お詫ひと訂正のお願い

ロードポストシリーズカタログ ver6 におきまして、当方の不手際により誤記がございましたので訂正いたします。

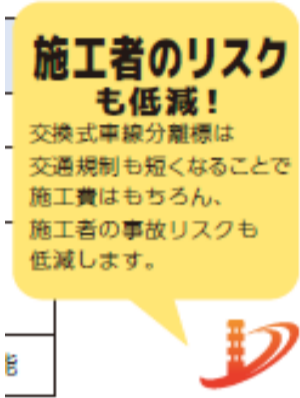
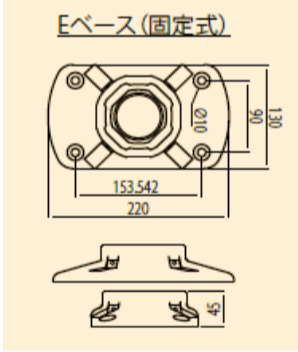
P	訂正箇所	内容	正画像		
P5	P05右下	説明に関連のない CIRCLE POST の文字が 誤表記されている  			
P10	タイプB ベース図面	<誤> Bベース (着脱式)  <正> Bベース (固定式)			
P13	タイプE ベース図面	<誤> Eベース (着脱式)  <正> Eベース (固定式)			
P18	サークルポスト タイプB 接着剤量	<誤> 従来舗装 : 200 g 排水性舗装 : 240 g  <正> 従来舗装 : 250 g 排水性舗装 : 350 g	<table border="1"> <tr> <td>接着剤使用量の目安 (1本あたり)</td> <td>従来舗装 : 250g 排水性舗装 : 350g</td> </tr> </table>	接着剤使用量の目安 (1本あたり)	従来舗装 : 250g 排水性舗装 : 350g
接着剤使用量の目安 (1本あたり)	従来舗装 : 250g 排水性舗装 : 350g				
P18	サークルポスト タイプD 接着剤量	<誤> 従来舗装 : 250 g 排水性舗装 : 310 g  <正> 従来舗装 : 200 g 排水性舗装 : 240 g	<table border="1"> <tr> <td>接着剤使用量の目安 (1本あたり)</td> <td>従来舗装 : 200g 排水性舗装 : 240g</td> </tr> </table>	接着剤使用量の目安 (1本あたり)	従来舗装 : 200g 排水性舗装 : 240g
接着剤使用量の目安 (1本あたり)	従来舗装 : 200g 排水性舗装 : 240g
